URGENT - Avis de remplacement de sécurité de l'échangeur thermique

Chaudières Vitodens 200-W, série B2HB (modèles 19, 26 et 35)

Chaudières Vitodens 222-F, série B2TB (modèles 19 et 35)

Plaque arrière de l'échangeur thermique

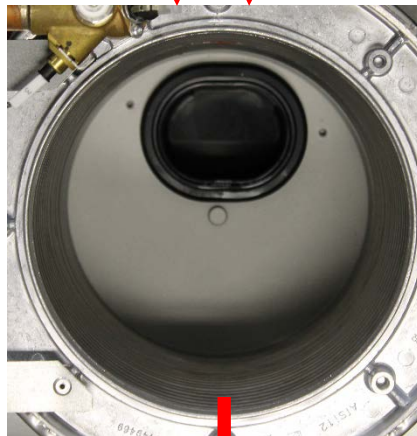
Pendant le fonctionnement normal de nos chaudières à condensation B2HB et B2TB, du condensat qui se forme dans le système de ventilation retourne dans la chaudière. Le débit de condensat à destination de la chaudière peut entraîner la corrosion accélérée de la plaque arrière en aluminium entrant dans la construction de l'échangeur thermique de la chaudière. Le taux de corrosion (dégradation du matériel) est grandement influencé par les conditions de fonctionnement particulières de chaque chaudière. Il est nécessaire de remplacer de tels échangeurs thermiques.

Nous avons déterminé que les chaudières qui ont été fabriquées entre le 1er septembre 2014 et le 25 avril 2017 peuvent présenter des défaillances prématurées ou accélérées de l'échangeur thermique. À la suite de cette dégradation de matériel accélérée, du gaz de combustion peut s'échapper vers le compartiment du bloc brûleur. Même si le compartiment du brûleur est un système de combustion scellé, selon la configuration de ventilation employée dans chaque installation, du gaz de combustion peut s'échapper par la zone corrodée dans la maison ou les espaces habitables, entraînant des niveaux de monoxyde de carbone accrus.

Corrosion accélérée sur la plaque arrière en aluminium de l'échangeur thermique

Nous conseillons aux consommateurs qui ont des chaudières assujetties au rappel de communiquer immédiatement avec leur entrepreneur en mécanique ou avec le distributeur auprès duquel ils se sont procuré la chaudière, ou Viessmann Manufacturing, afin de convenir d'un rendez-vous pour le remplacement gratuit de l'échangeur thermique de la chaudière. Les consommateurs qui continuent d'utiliser ces chaudières en attendant le remplacement devraient s'assurer que leur habitation est munie de détecteurs de monoxyde de carbone adéquatement installés et en bon état de fonctionnement.
